Conclusione negativa della Conferenza regionale, ai sensi degli artt. 68, 85 e seguenti del TUR, di cui all'OCR n. 130 del 15 dicembre 2022 e s.m.i., relativa all'intervento di demolizione e ricostruzione dell'immobile sito nel Comune di Amatrice (RI), ID 10362 richiedente Lucio Baccari

PARERE NON FAVOREVOLE

all'“Intervento di demolizione e ricostruzione di un aggregato edilizio costituito in Consorzio denominato “Aggregato D.B.D.Z.” sito nel Comune di Amatrice fraz San Lorenzo a Pinaco.” (ID 10362), richiedente sig. Lucio Baccari in qualità di Presidente del Consorzio - Identificazione catastale Fog. 94 part.IIe n. 42, 43, 44 e 47, per le seguenti motivazioni:

DESCRIZIONE DELL'INTERVENTO (estratto dai documenti di progetto)

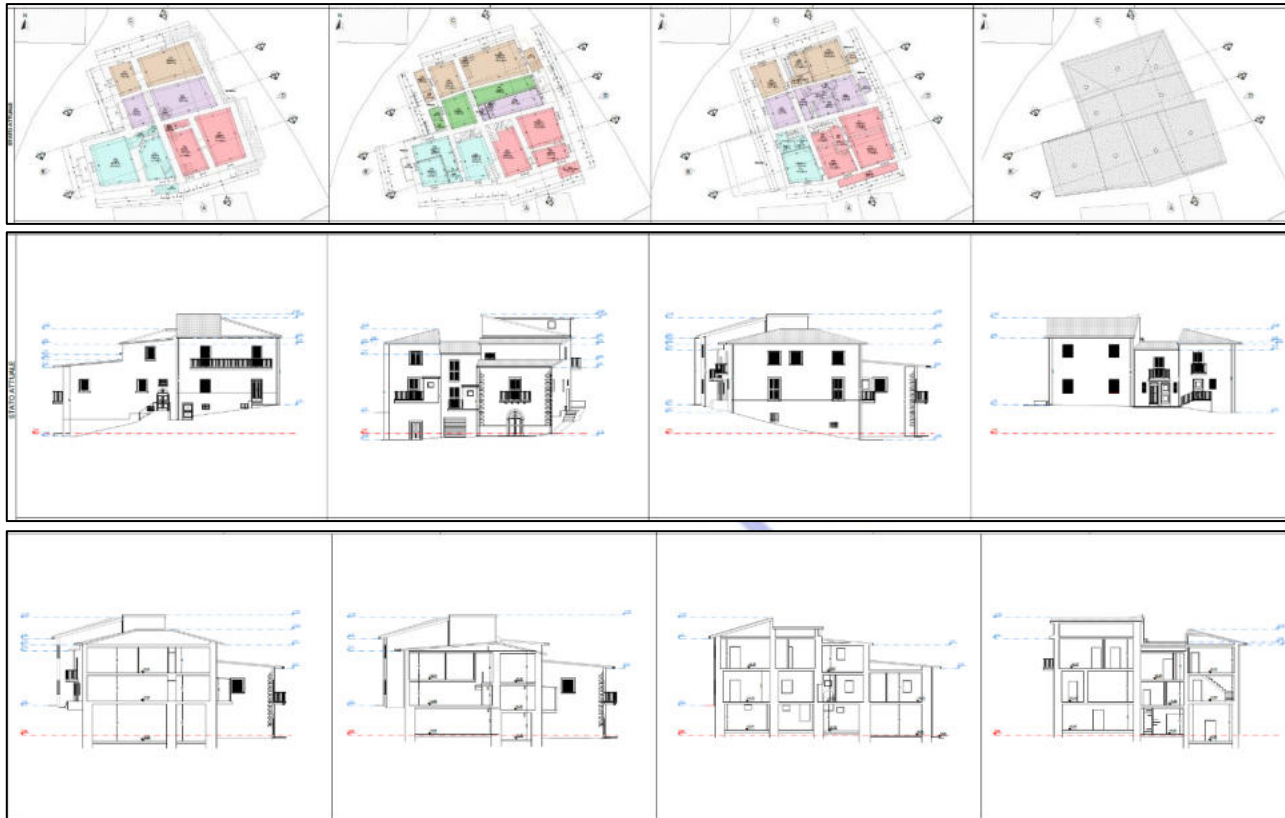
CONSIDERATO che, successivamente a un riesame della documentazione progettuale presentata a corredo dell'istanza di rilascio di parere paesaggistico, si è rilevata la modifica delle quote altimetriche della viabilità evidenziata in particolare sulle sovrapposizioni ante e post operam del prospetto A, che incide sulla riorganizzazione degli spazi pubblici esterni ricompresi, tra l'altro, nel Nucleo Storico della frazione.

- ✓ Si ritiene non assentibile la modifica delle quote altimetriche della viabilità evidenziata in particolare sulle sovrapposizioni ante e post operam del prospetto A, che incide sulla riorganizzazione degli spazi pubblici esterni ricompresi, tra l'altro, nel Nucleo Storico della frazione;
- ✓ Non si ritiene congruo l'articolato architettonico delle nuove coperture non rispondenti alle logiche geometrico-proporzionali dell'impaginato originario.

- a) in merito alla variazione delle quote altimetriche della viabilità esterna all'aggregato, si ritiene non ammissibile la soluzione proposta che prevede la riconfigurazione degli spazi aperti urbani, in quanto la modifica incide sullo spazio pubblico centrale della frazione, oltre al fatto che tali spazi non sono di proprietà del richiedente. Sia quindi riproposto lo stato ante-sisma e riordinati i prospetti laddove necessario, nel rispetto dei caratteri identitari dell'edificio storico;

- b) siano mantenute il più possibile la volumetria originaria e la geometria delle falde di copertura. Le falde, nella proposta in esame, risultano quasi totalmente modificate, generando un'immagine urbana e uno skyline poco ammissibili soprattutto nella percezione del prospetto ovest dell'aggregato;

Il dissenso potrà essere superato mediante una nuova ipotesi che sia in grado di affrontare e risolvere le criticità riscontrate sopra esposte. Il nuovo edificio, che dovrà certamente mantenere un approccio e un linguaggio contemporaneo al tema progettuale, dovrà inserirsi nel contesto esistente in maniera da instaurare una mutua e virtuosa valorizzazione.
